令和 8 年度 交通安全施設整備（電線共同溝） 修正設計業務委託	
業務番号	電共 第107-2号
路線名 河川名	荒川青森停車場線
施工 箇所	青森市大字大野外地内
位置図	縮尺 1:25,000
図面番号	10 葉中 1
東青県土整備事務所	
青 森 県

令和 8 年度 交通安全施設整備 (電線共同溝)
修正設計業務委託
業務番号
電共第107-2号
路線名
荒川青森停車場線
施工所
青森市大字大野外地内
配線計画平面図(2) 縮尺 1:250
図面番号
10 葉中 3
東青森土整備事務所
青 森 県

配線計画平面図(2) S=1:250

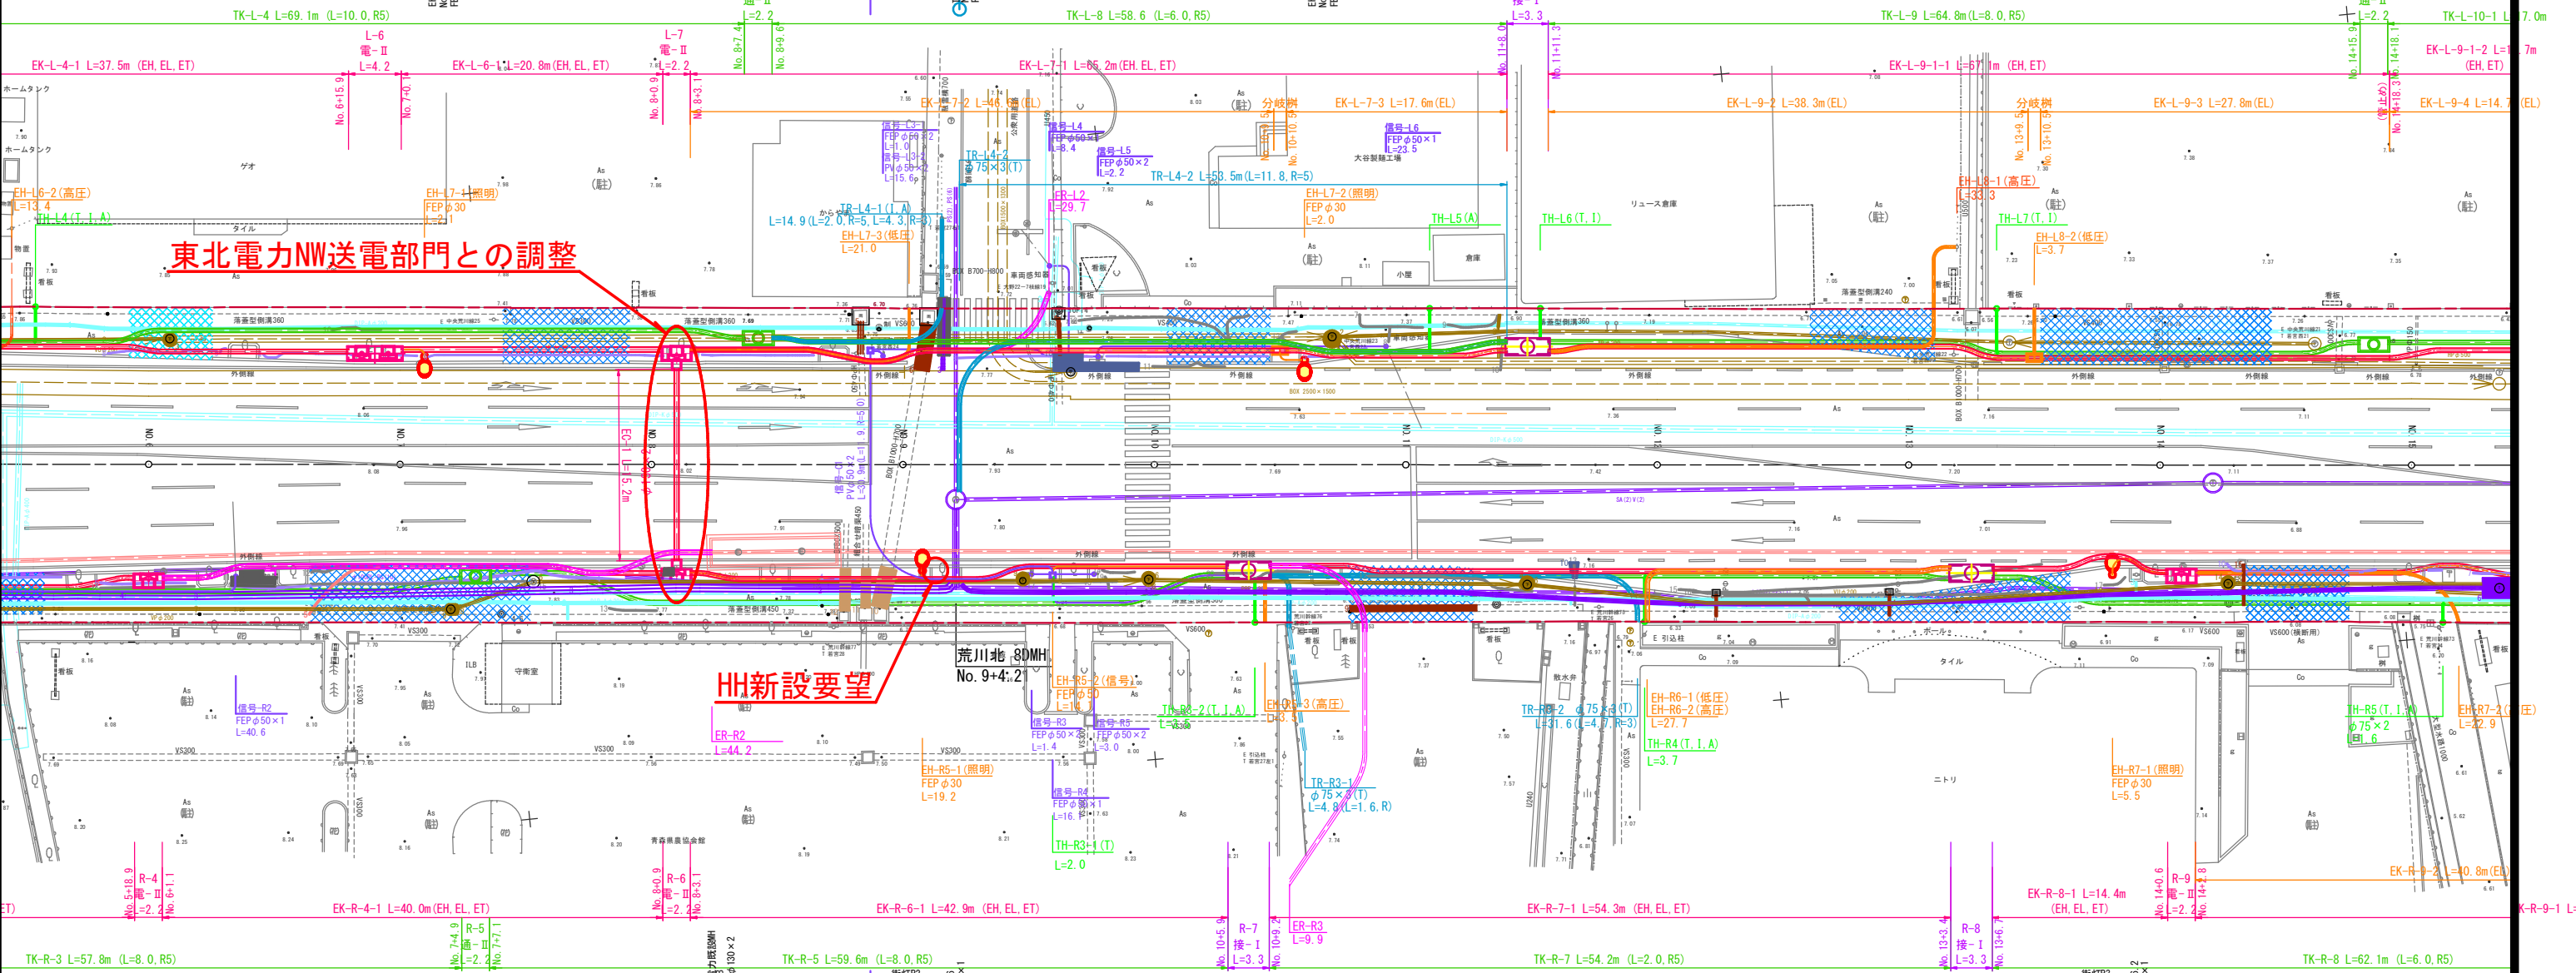
東北電力NW送電部門との調整

HH新設要望

配線計画平面図(3) S=1:250

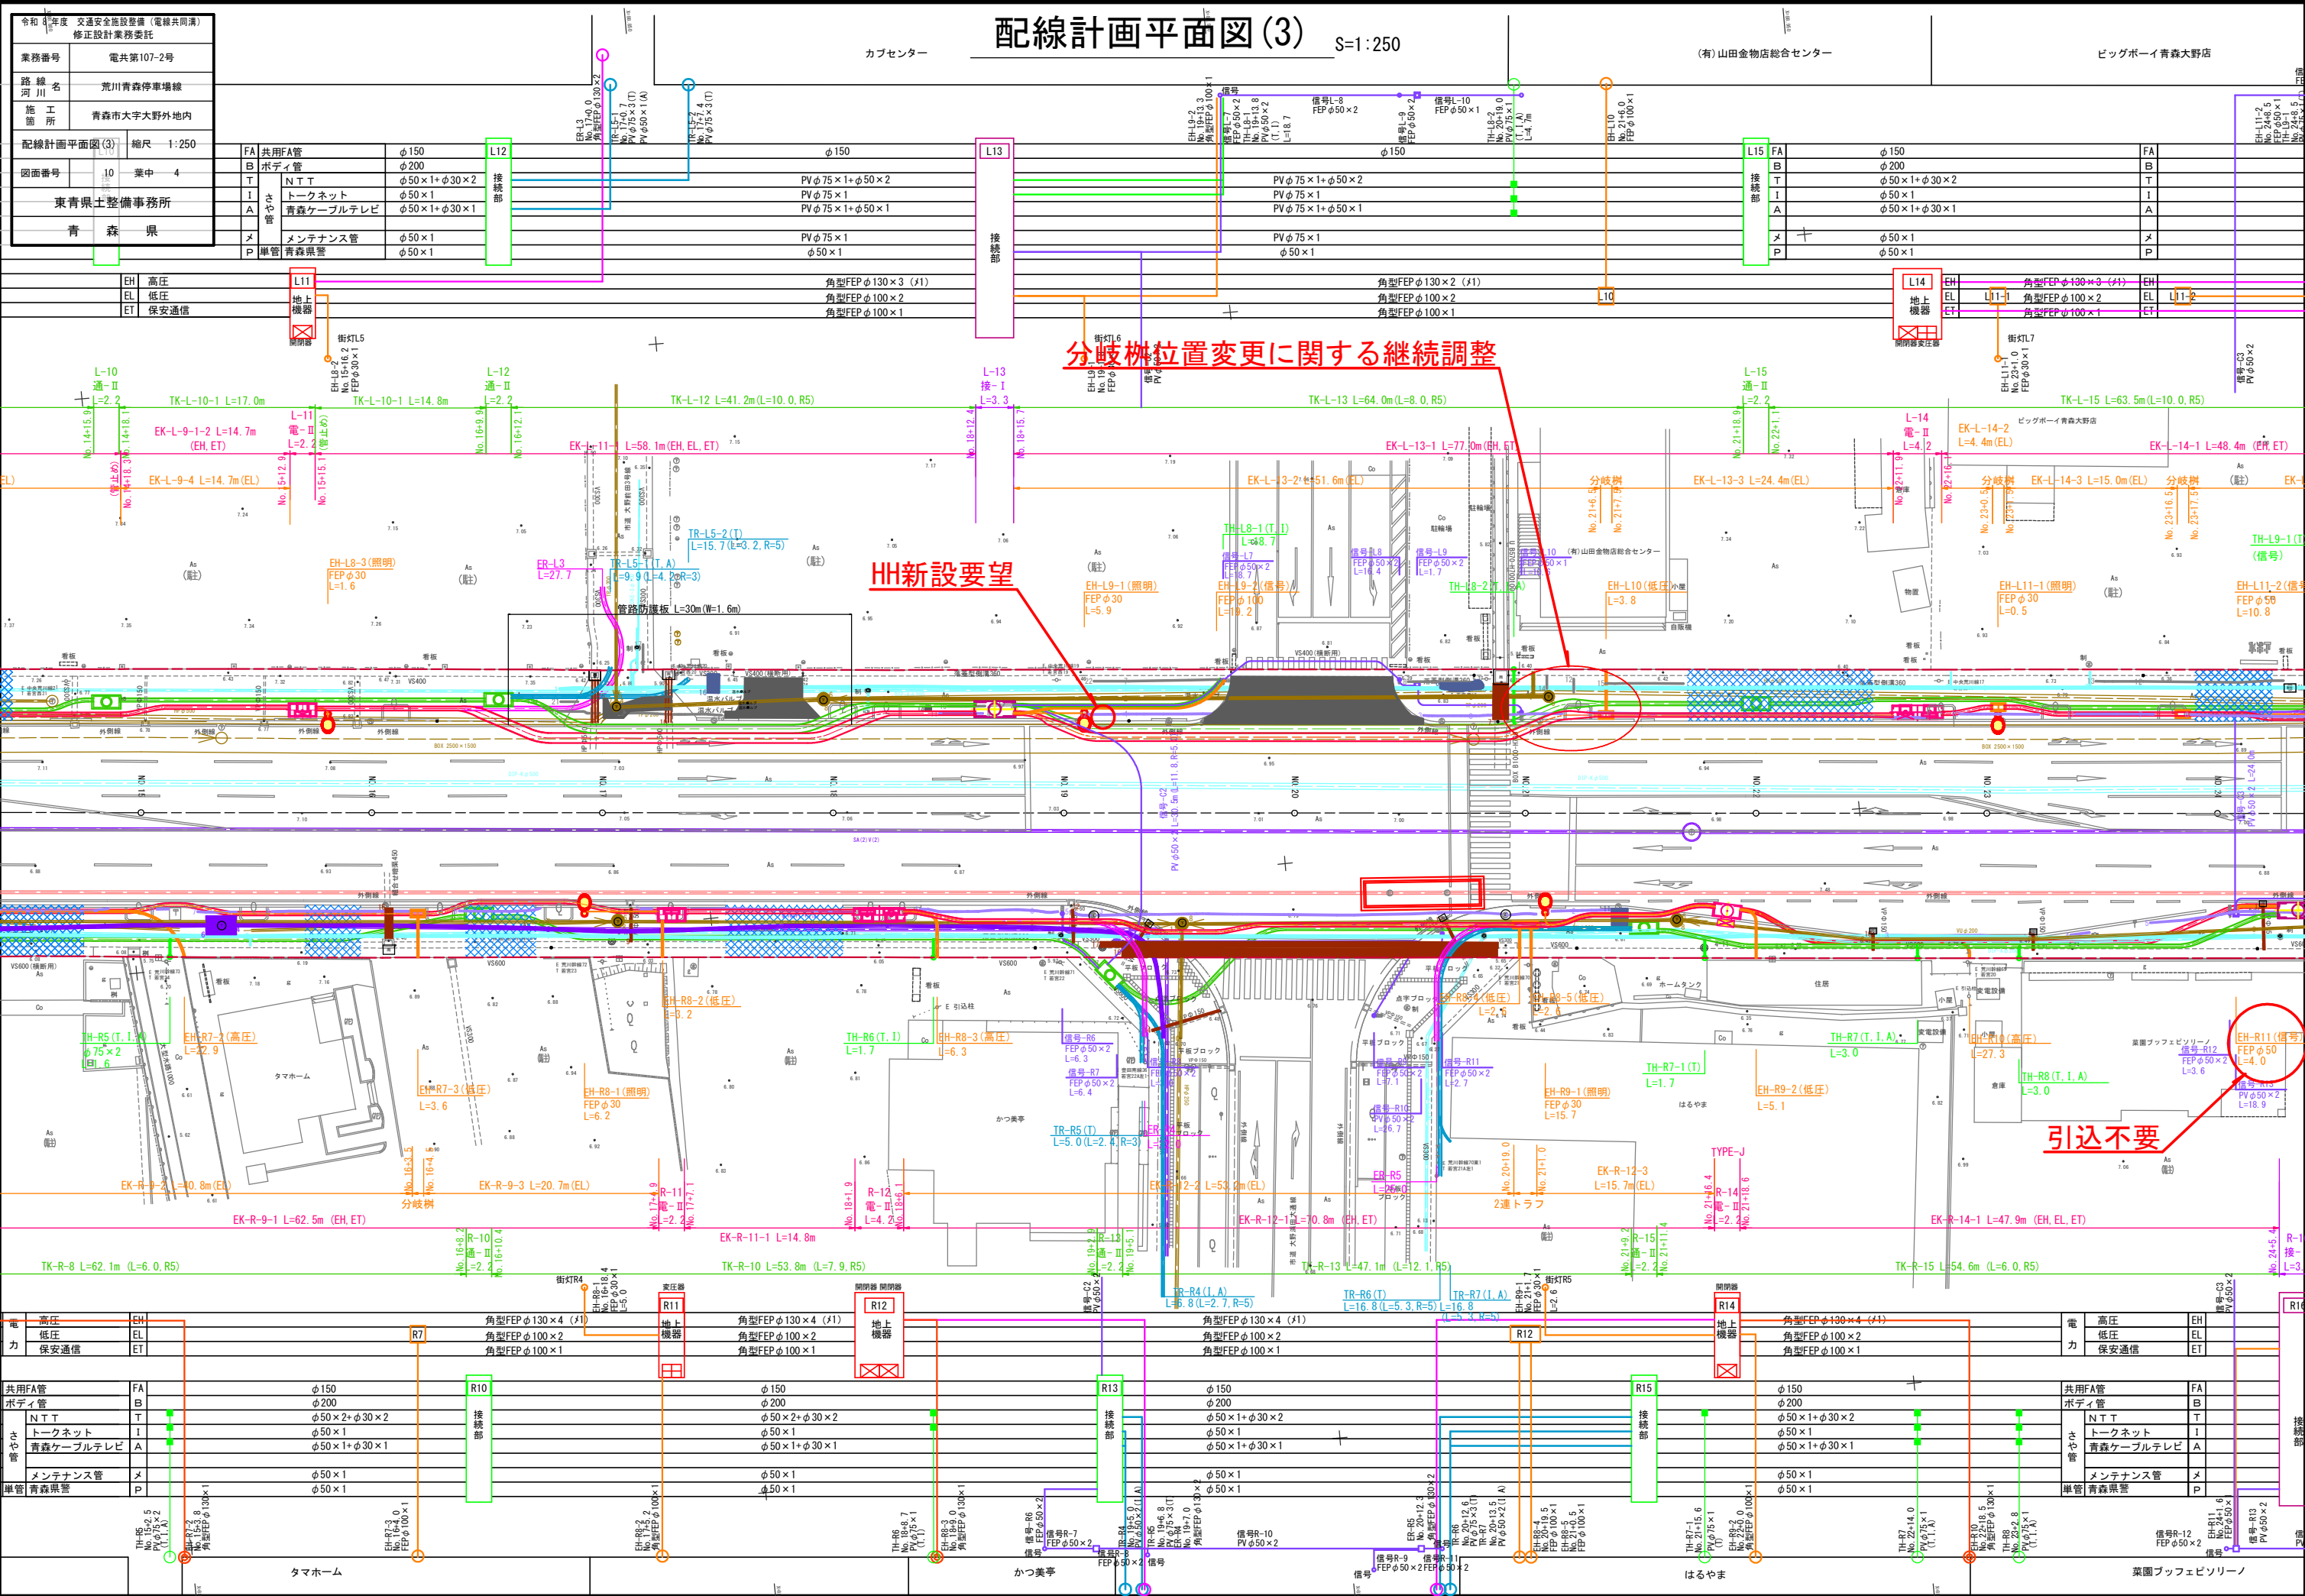
分岐機位置変更に関する継続調整

HH新設要望

配線計画平面図(4) S=1:250

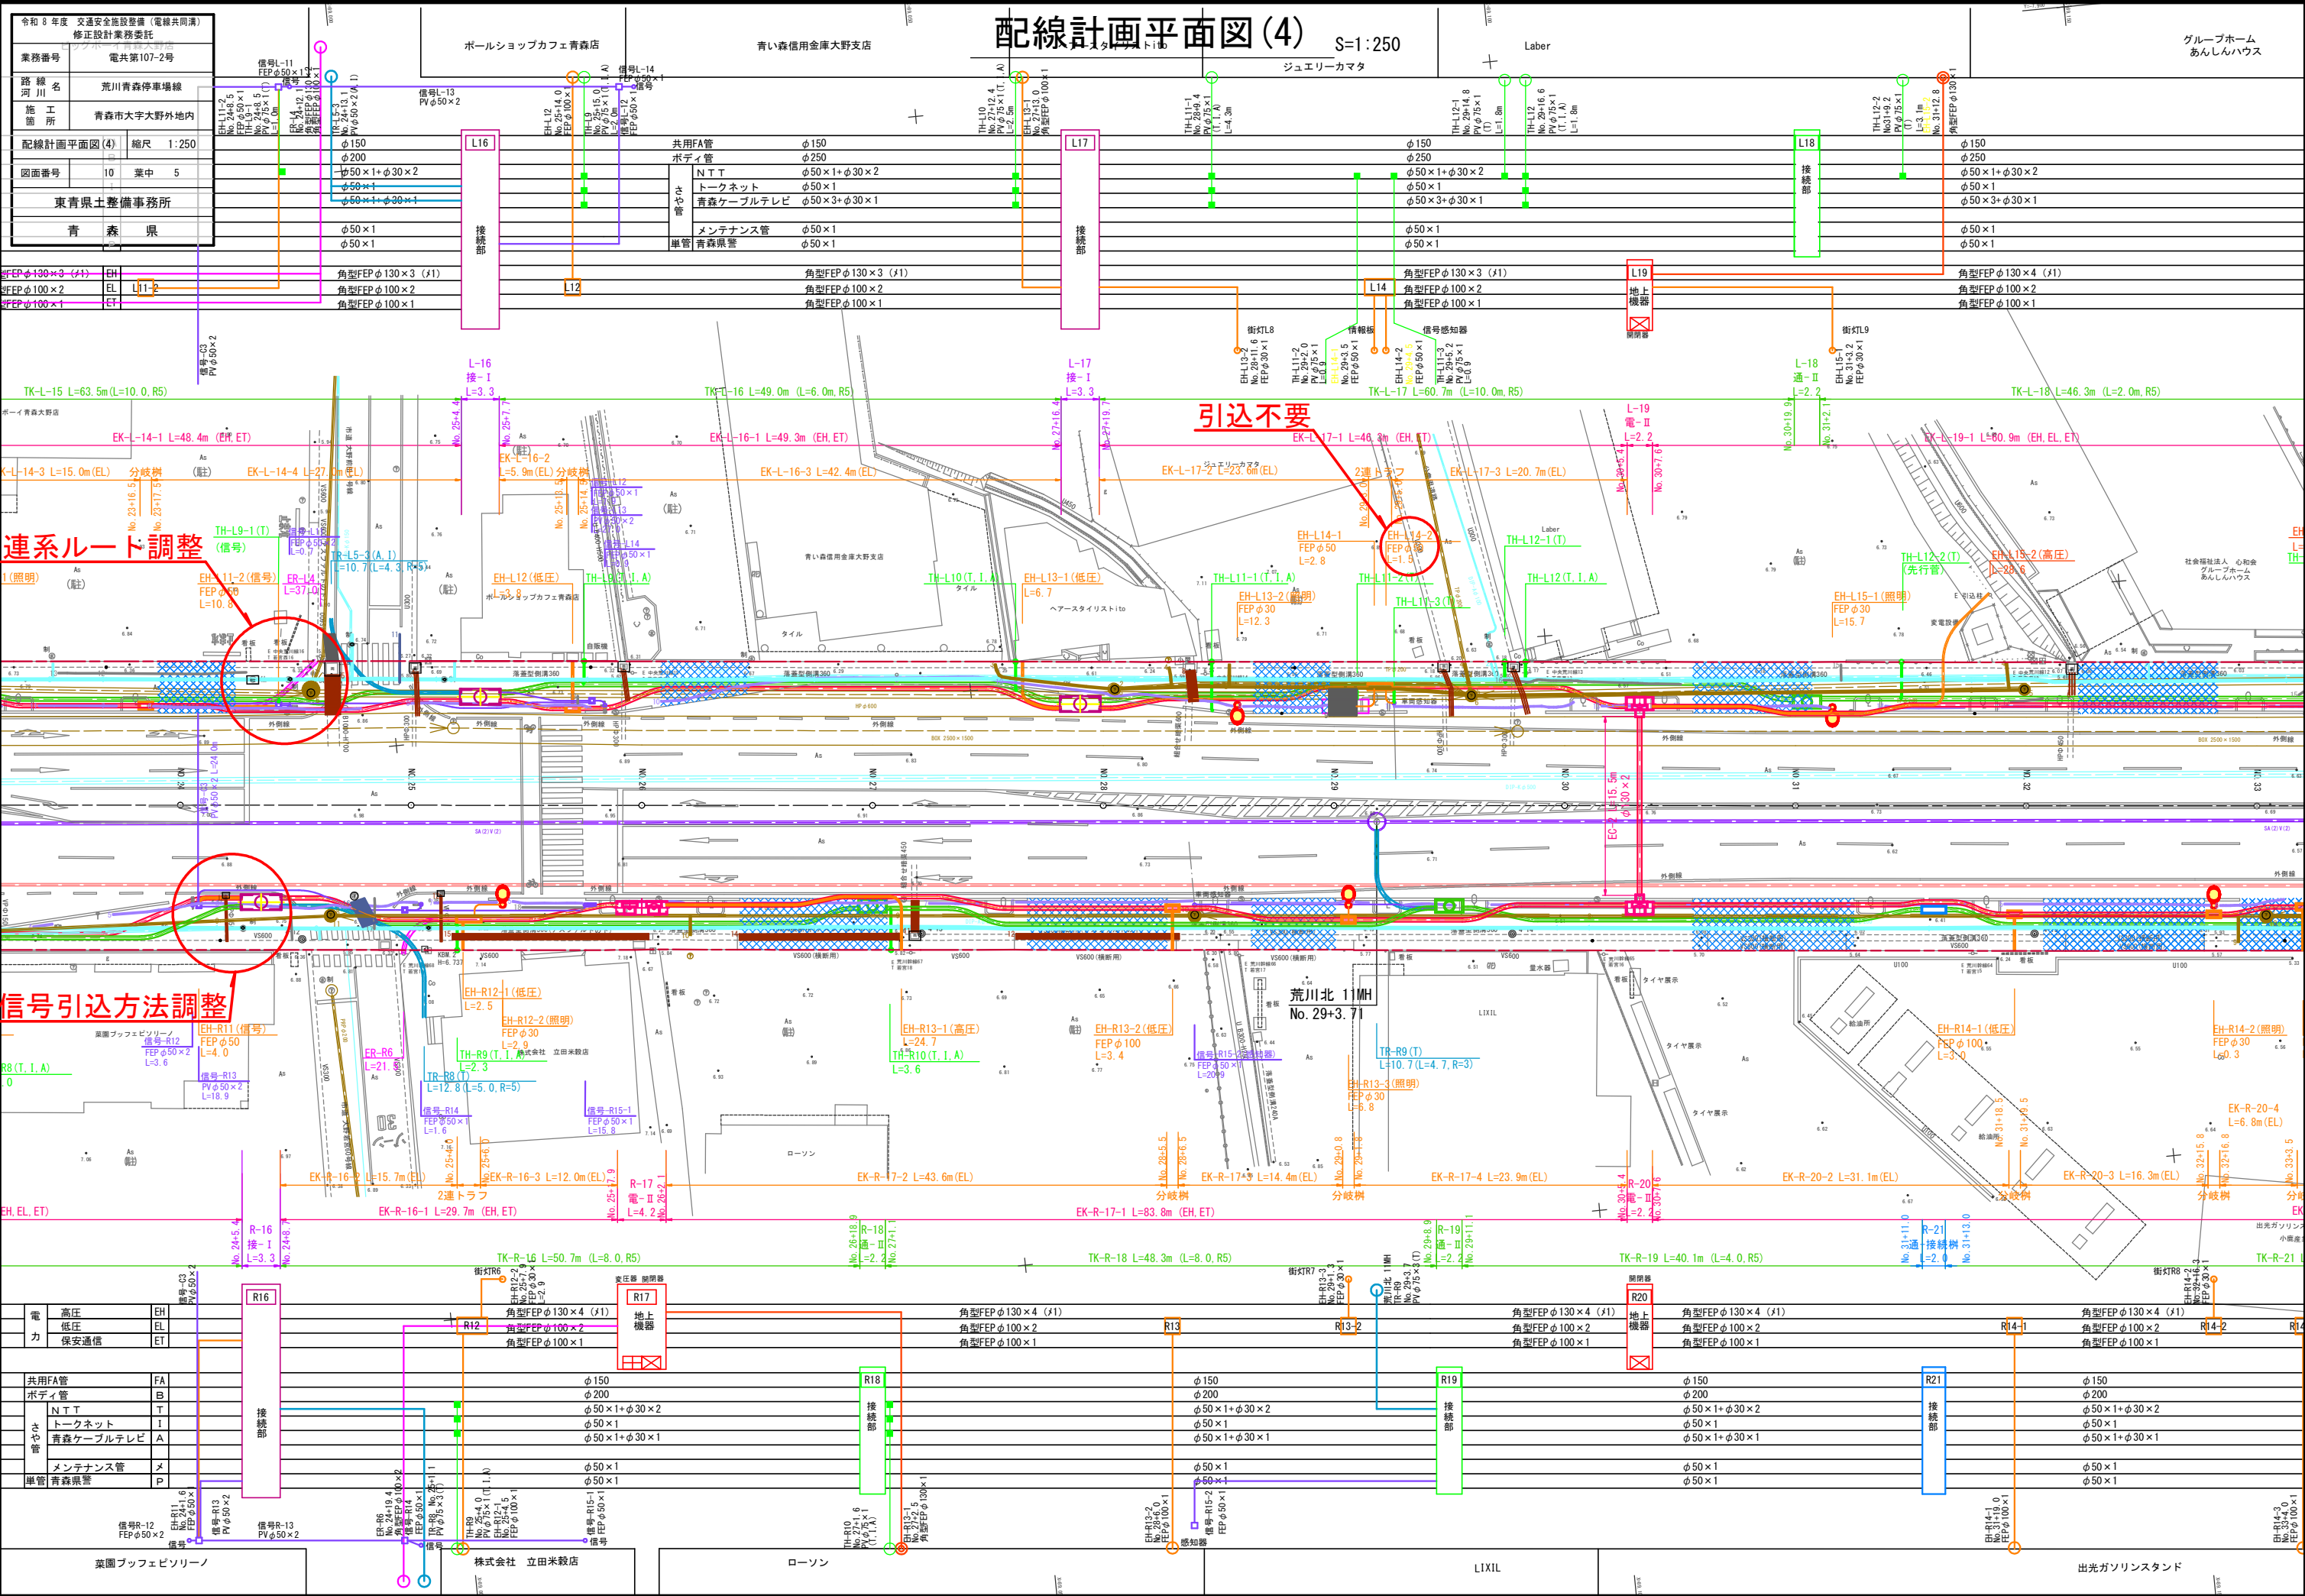
引込不要
